MARKT KAUFERING

Nichtoffener Realisierungswettbewerb
„Neubau des Feuerwehrhauses“

DOKUMENTATION

1. Preis

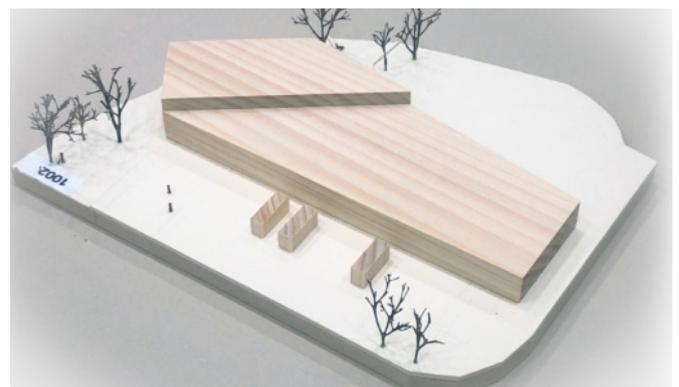
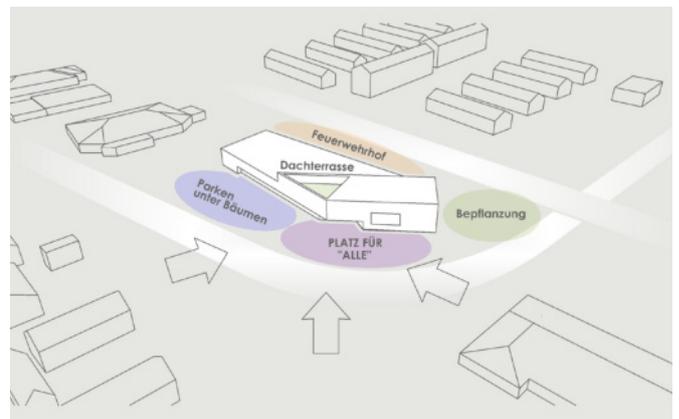
Die lineare Ausrichtung des Baukörpers in nord-südlicher Richtung wirkt schlüssig. Begrüßt wird dessen differenzierte Ausformung, die die Eingangssituation betont und mit dem im Süden aufgesetzten 2. Obergeschoss eine angemessene Adressbildung erreicht. Der Entwurf reagiert sowohl auf die heutige städtebauliche Situation, als auch auf die künftige Möglichkeit eines Kreisverkehrs Augsburgener Straße/Bayernstraße. Die Freiflächen ergänzen den Solitärbaukörper mit Grüninseln, welche Aufenthaltsqualitäten bieten. Um die Freiraumqualität zu erhöhen und den Versiegelungsgrad zu minimieren, könnten diese jedoch noch großzügiger ausformuliert werden. Der Abstand der südlichen Gebäudeecke zur Grundstücksgrenze erscheint mit Blick auf den bestehenden Böschungsbereich als sehr knapp bemessen. Die Abgrenzung des Betriebshofes nach Süden durch einen entsprechenden Lärmschutz ist nur rudimentär dargestellt. Die Platzierung der Bäume auf dem Parkplatz wirkt unrealistisch, könnte jedoch überarbeitet werden, ebenso wie die Lage der Stellplätze vor Anlieferung und Notausgang. Die Anordnung der Einsatzparkplätze im Westen als Schrägparker mit zwei parallelen Einfahrten wird als sehr zweckmäßig bewertet.

Räumliche Qualitäten im Inneren des Gebäudes sind unter anderem der Blick vom Obergeschossflur, der die Schulungsräume erschließt, in die Fahrzeughalle und die Aufenthaltsräume im 2. Obergeschoss mit einer angeschlossenen Dachterrasse als Freibereich. Positiv werden die begrünte Dachfläche und die PV-Anlage gewertet. Die Fassade wirkt trotz ihrer Einfachheit gut gestaltet und angemessen. Die Materialität und Farbwahl der Fassaden kann als Reminiszenz an die örtlichen Lechkiesel identitätsstiftend wirken.

Die Zuwegung reagiert in ihrer Selbstverständlichkeit auf die städtebauliche Situation und bietet Aufenthaltsqualitäten vor dem Eingang. Die Trennung von Alarmeingang und Eingang Foyer ist nachvollziehbar. Im Inneren setzt sich die bereits außen durch einen Rücksprung des Gebäudes im Erdgeschoss sichtbare räumliche Qualität fort, mit unterschiedlich in der Höhe gestaffelten Lufträumen im Treppenbereich.

Das Raumprogramm ist gut umgesetzt. Die Anordnung der Funktionen in Bezug auf einen Feuerwehreinsatz ist gut gelöst, die notwendigen Abläufe funktionieren problemlos. So hat der Funkraum eine gute Übersicht, die Arbeitsräume im Erdgeschoss sind schlüssig angeordnet. Die Elektrowerkstatt und das Büro des Gerätewarts sind aber ungünstig im Obergeschoss situiert. Der Schulungsraum und das Schließsystem sind gut gelöst, ebenso die Lage des Kraftstofflagers und des Hochregallagers. Alarmausfahrt und Aufstellfläche einschließlich Übungsbereich sind gut organisiert.

Trotz des notwendigerweise hohen Verkehrsflächenanteils auf dem Grundstück wurde mit dem begrünten Dach und der vorgeschlagenen Regenwasserrückhaltung versucht, einen gewissen Ausgleich zu schaffen. Positiv in puncto Nachhaltigkeit wird auch die vorgeschlagene PV-Anlage gesehen.

Durch seine Einfachheit in der Organisation, die Raumzuschnitte und die schlüssige Funktionsanordnung wird eine kostengünstige Erstellung des Projektes prognostiziert. Die Robustheit und Einfachheit der vorgeschlagenen Konstruktion unterstützt dies auch im Betrieb des Gebäudes und lässt einen wirtschaftlichen Unterhalt erwarten.

Insgesamt stellt die Arbeit einen sehr gut durchdachten und wertvollen Beitrag zur Lösung der Bauaufgabe dar.

2. Preis

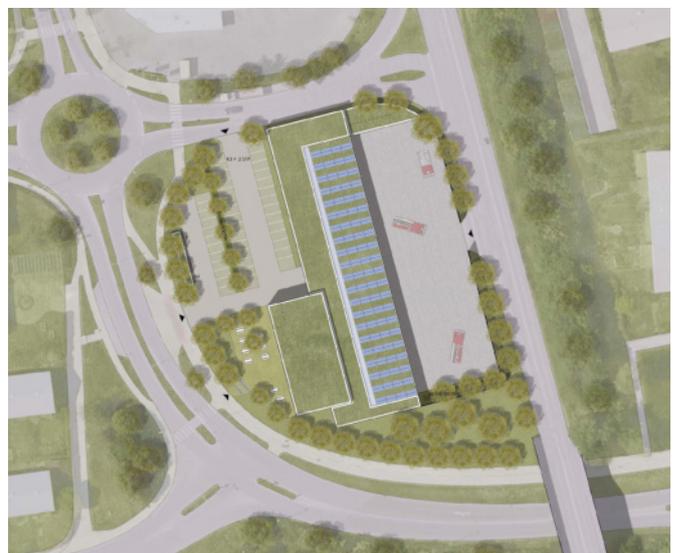
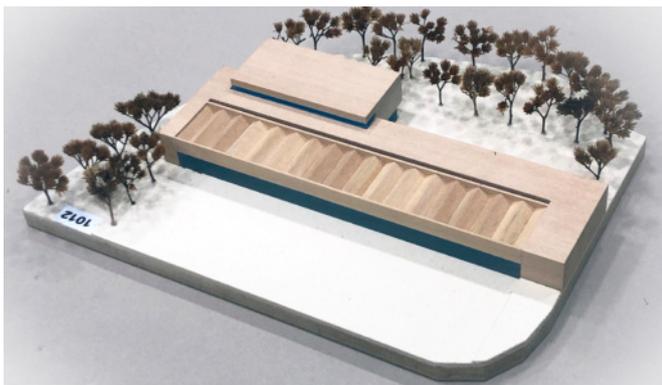
Der Entwurf des Nord-Süd-gerichteten länglichen Baukörpers überzeugt mit seiner städte-baulichen Setzung und den zugehörigen Zu-/Ausfahrten. Lediglich die Alarmausfahrt an der Augsburgerstraße scheint mit der angeordneten Bepflanzung zu klein dimensioniert. Der Baukörper selbst trennt den öffentlich zugänglichen Bereich im Westen vom internen Feuerwehrbereich, dem Alarmhof, sinnvoll ab.

Der vorgelagerte zweigeschossige Baukörper, der die Sozialräume (Stüberl, Schulung, etc.) im Süd-Westen des Grundstücks beinhaltet, akzentuiert den Eingang und prägt den davor gelagerten, der Öffentlichkeit gewidmeten Freibereich. Dieser Freibereich liegt direkt neben dem Eingang, ist barrierefrei zugänglich und auch direkt vom Zebrastreifen der Bayernstraße über zwei Stufen zu erreichen. Er gibt dem Gebäude die gewünschte einladende Geste. Der Parkplatz mit seinen Zu- und Ausfahrten funktioniert ohne überschneidende Wegeführung. Die Fläche der 15 multifunktionalen Stellplätze könnte sich noch deutlicher von den 30 Hauptstellplätzen absetzen. Die im Norden gelegenen Nebenräume, wie Kompressorraum, Lager, etc. sind so hoch geplant, das sie bereits den notwendigen Schallschutz zu gewährleisten scheinen. Dies könnte besonders dann genutzt werden, wenn hier statt des Waschplatzes der Übungsplatz angeordnet wäre. Die sonstigen Schallschutzeinfriedungen bieten bislang leider keine Möglichkeiten des Einblicks in den Alarmhof. Die Außenanlagen sind überzeugend und bieten Potential zur weiteren Differenzierung, so dass auch die noch zu gering scheinenden Sickerflächen untergebracht werden können.

Trotz der architektonisch gelungenen Setzung des Gebäudevolumens überzeugt die Fassadengestaltung im Bereich des zweigeschossigen Volumens noch nicht – das Thema der vertikalen, vorgesetzten „Streifen“ an dem vorgelagerten Baukörper im Bereich der Loggia kollidiert mit den horizontalen Fensterbändern der Werkstätten und Büroräume. In den An-

sichtszeichnungen ist nicht verständlich, wo der Wechsel von Holz und Massivbauteilen erfolgt. Kontrovers diskutiert wurden die Höhen der Attiken, gerade beim zweigeschossigen Baukörper scheint sie mit 1,8 m überdimensioniert.

Die Anordnung der Parkflächen und der Baukörper hat eine eindeutige Adressbildung zur Folge. Der eigentliche Eingangsbereich wird über den überdachten Foyerbereich betont. Das Schließkonzept ist überzeugend umgesetzt; die Erschließung der unterschiedlichen Nutzungsbereiche ist konsequent durchdacht und logisch.

Das Raumprogramm ist gut erfüllt und überzeugt durch eine klare Zonierung und interessante räumliche Beziehungen. Im 1. OG werden im Foyer und am Erschließungsgang der Büros Einblicke in die Fahrzeughalle ermöglicht. Ein horizontales Lichtband im Dachbereich bringt hier Tageslicht in den im Gebäudeinneren liegenden Bereich. Die Schulungsräume im 1.OG haben einen zusätzlichen Freibereich, der als Loggia ausgebildet ist und auch über die Foyertreppe erschlossen werden kann. Ein seitliches Oberlicht, an der Schnittstelle des vorgelagerten Baukörpers bringt auch in den innenliegenden Flurbereich Tageslicht.

Die Funktionalität der Abläufe ist gegeben und plausibel dargestellt. Der Spindraum ist teilbar und funktioniert mit seinem Schwarz-Weiß-Bereich sehr gut. Der Funkbereich an der Süd-Ost-Ecke der Halle hat keine optimale Sicht auf den Alarmhof; der Blick in die Halle ist ausreichend. Die Anlieferung ist gut gelöst. Ein zusätzlicher interner Gang für den Werkstattbereich im EG ist jedoch nötig, um die Stellplatztiefen auszunutzen zu können. Das Volumen hat einen geringen Fußabdruck, die Dachflächen sind begrünt, das Dach der Fahrzeughalle ist mit PV-Elementen belegt. Der geringe Fußabdruck, die Kompaktheit und die innenräumlichen Qualitäten bei hoher Funktionalität lassen eine wirtschaftliche Realisierung erwarten.

Insgesamt überzeugt der Entwurf durch die eigenständige Lösung des vorgezogenen Sozialbereichs mit dem gut nutzbaren und einsehbaren Freibereich sowie der hohen Funktionalität. Die Gebäudehandschrift kann jedoch nicht ganz überzeugen.

3. Preis

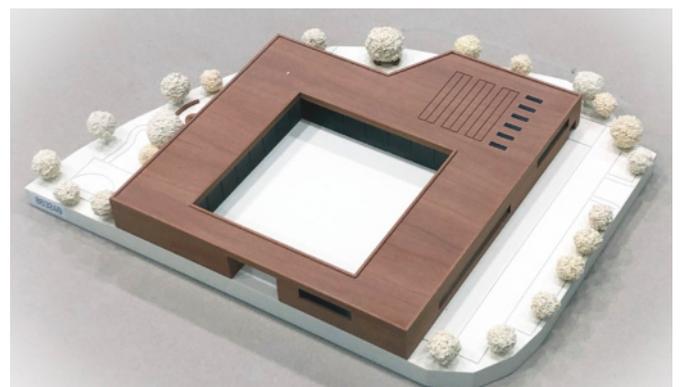
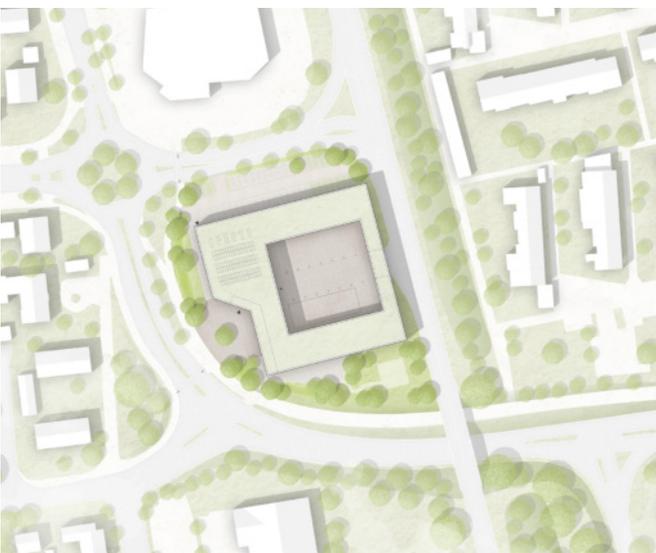
Die hofartige Bebauung ist ein Alleinstellungsmerkmal für dieses Gebäude.

Die Anlage passt sich gut in das bauliche Gesamtgefüge ein. Überzeugend ist die Platzierung des Haupteingangs mit einer großzügigen Vorplatzgestaltung im Südwesten des Gebäudes, gleiches gilt für die klare Zonierung zwischen Verkehrsbereich und Freiraum.

Die Anlieferung für die Materialschleuse wird aufgrund der Topografie kritisch gesehen.

Die Alarmparkplätze im Norden sind richtig platziert, jedoch fehlen zwei Stellplätze. Die gemeinsame Ein- und Ausfahrt setzt eine Umplanung der Zufahrt zur Augsburgur Straße voraus. Der Alarmhof ist ausreichend dimensioniert, die notwendigen Funktionen sind nachgewiesen. Der baulich-räumliche Abschluss im Osten ist eine Adressbildung für das neue Feuerwehrhaus. Der notwendige Lärmschutz ist gewährleistet. Die Fassade mit der klaren Gliederung wird der Bedeutung dieses Hauses gerecht. Die Erschließung des Gebäudes ist konsequent und kann überzeugen. Problematisch wird der Winter-

dienst im Innenhof gesehen. Ein zukünftiger Kreisverkehr im Südosten ist ohne Qualitätsverlust des Freiraums möglich.

Die Fahrzeughalle entspricht den Vorgaben des Raumprogramms. Die Räume für Einsatz und Übungsabwicklung sind in ihrer Anordnung richtig und ausreichend. Die Zuordnung und Größe der Räume für Ausbildung, Aufenthalt und Verwaltung wurden großzügig geplant. Die beiden Hochregallager sind zu klein, ein großes Lager wäre besser. Die Treppe im Südwesten darf nicht für die Öffentlichkeit zugänglich sein. Das Stüberl mit der Außen-Dachterrasse überzeugt. Die Funktionalität der Abläufe ist gewährleistet. Vom Eingangsbereich in den Schwarzbereich müsste noch eine Verbindung ergänzt werden.

Der heutige Standard bezüglich eines energetischen Konzeptes und Nachhaltigkeit wurde berücksichtigt und erfüllt. Der Bruttorauminhalt liegt im oberen Bereich aller Entwürfe. Die Glasfassaden außen und innen sind teuer im Bau und aufwändig im Unterhalt.

Die Arbeit überzeugt insgesamt durch ein klares Konzept und hat nach allen vier Seiten hohe Qualitäten in der Fassade. Den Wunsch nach einem zeichenhaften öffentlich wirksamen Gebäude erfüllt die Arbeit konsequent.

Anerkennung

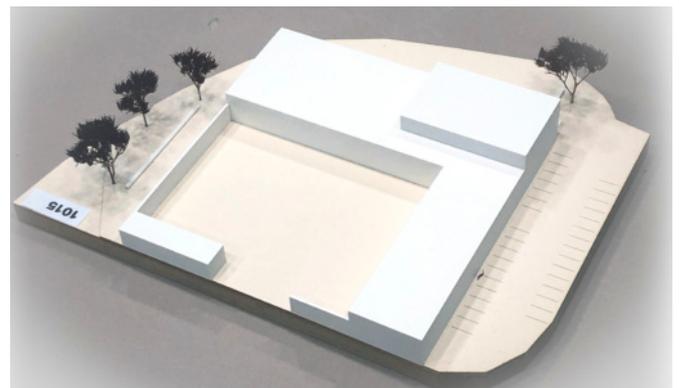
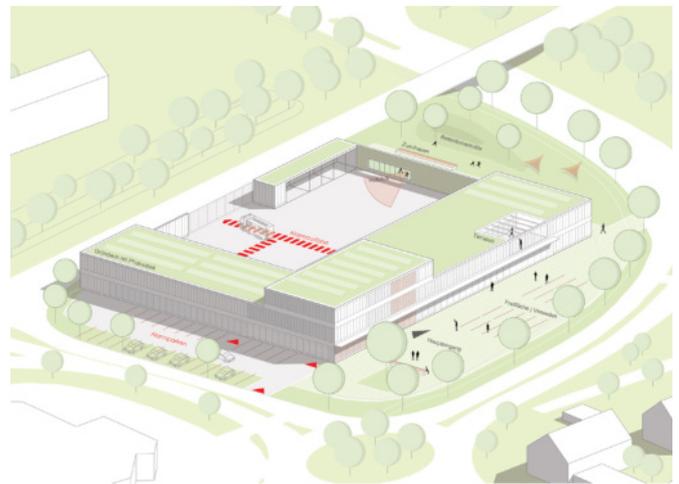
Die Funktionsbereiche der Feuerwehr sowie die unterschiedlich belegten Freiräume wie Hof, Parkierung und Freiraum werden in klar und präzise ausformulierten Schichten vorgeschlagen. Außen wie innen ist diese Ordnung konsequent durchgehalten. Der Baukörper präsentiert sich als klar umrissenes Rechteck, das durch die gerundeten Ecken ein eigenständiges Erscheinungsbild erhält. Zum Kreisverkehr hin wird das Gebäude über beide Ebenen aufgeglast, was der Feuerwehr eine angemessene Adresse verleiht.

Mit derselben Klarheit, mit der die Funktionsschichten formuliert sind, werden auch die dargestellten funktionellen Abläufe den Anforderungen der Feuerwehr in optimaler Weise gerecht. Sowohl der Alarmeinsatz, als auch die gewünschte Schwarz-Weiß-Trennung sowie die Materialversorgung und -anbindung sind sehr gut gelöst. Die Einsatzzentrale liegt richtig mit Überblick über den Hof und Einblick in die Fahrzeughalle. Die Dimensionierung der Halle und des Vorplatzes entsprechen den Anforderungen uneingeschränkt.

In der oberen Ebene der Funktionsspanne finden sich die gut dimensionierten Schulungsräume sowie Stüberl, Jugendraum und Büroräume. Reizvoll und gut nutzbar ist die zwischen Schulung und Stüberl angeordnete, innenliegende Dachterrasse.

Leider ist festzustellen, dass die Freibereiche nicht mit derselben Präzision bearbeitet wurden wie die Feuerwehr selbst. Die Angaben sind sehr rudimentär dargestellt. Ein den Übungshof einfassender Schallschutz fehlt. Die Anordnung der Zufahrt im Süden wird aufgrund der Topographie kritisch gesehen. Beim Eingangsbereich fehlt die Außenraumqualität.

Die vorgeschlagenen Materialien für Konstruktion und Fassaden entsprechen der Aufgabenstellung. Ansprechend ist die subtil nach oben gestaffelte Holzbekleidung dargestellt. Der Entwurf ist kompakt organisiert. Dieser Umstand sowie die klare Struktur lassen eine wirtschaftliche Erstellung und angemessene Kosten im Unterhalt erwarten.

Insgesamt überzeugt der Entwurf durch seine hohe funktionale Qualität. Die Freiflächen, insbesondere im Vorfeld, weisen dagegen Defizite auf.
